产品更改通知单	更改前产品型号	更改后产品型号	工序	版本	页数	制订时间
	COBRA4812 (06)	COBRA4812 (06)	产品更改	V1、V2、V3	1/1	2021-6-12

要求所有 COBRA4812 V3 及以前版本的板子做如下更改

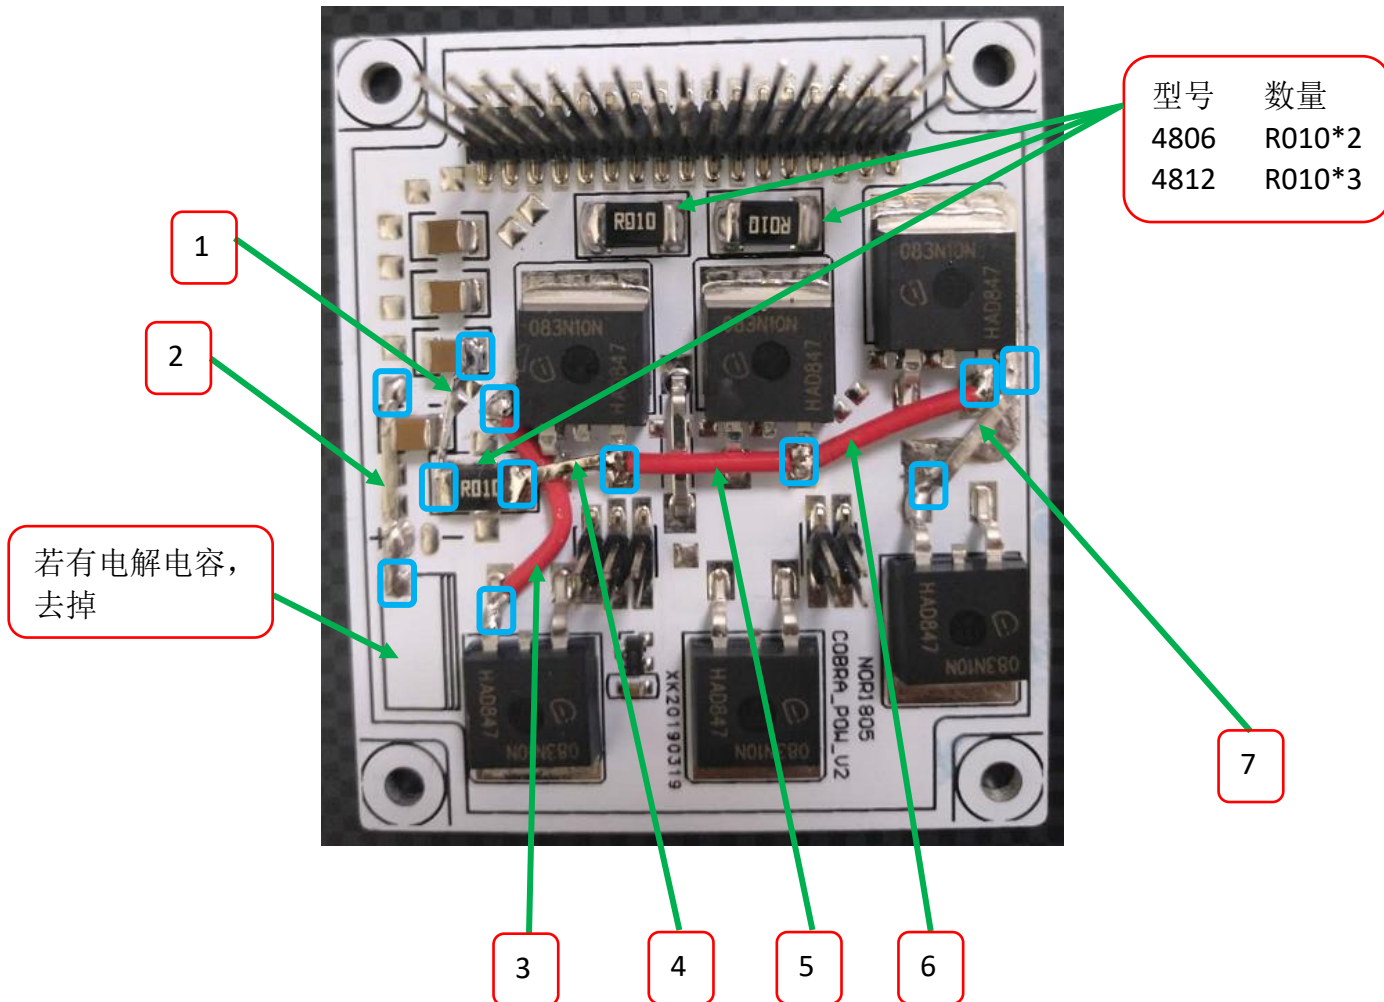
铝基板增加 7 根线，绿色的箭头指示位置；蓝色的方框表示每根线的两个端点；具体焊接要求如下：

线的序号	线型	焊接说明
1	贴片跳线（剪掉下面的弯脚）	跳线立式焊接
2	贴片跳线（要展平）	跳线紧贴铝基板，用焊锡连接上下两点
3	0.5 平方高温线，20mm	注意上点的焊锡要完全融化在铝基板上
4	贴片跳线（剪掉两边的弯脚）	要先焊 3 号线，然后再焊接此线
5	0.5 平方高温线，15mm	焊接在功率管管脚的竖直部分
6	0.5 平方高温线，15mm	焊接在功率管管脚的竖直部分
7	贴片跳线	跳线的两端紧贴铝基板，注意要与左边红线焊点 距离 1mm 以上

所有焊点的焊锡要完全融化，不能有虚焊的情况；焊接之后要进行焊点检查；  
更改完成后，上板需接入驱动器和电机，电机在 200RPM 下运行平稳，查看 292 和 293 参数，在 2000~2100 之间；
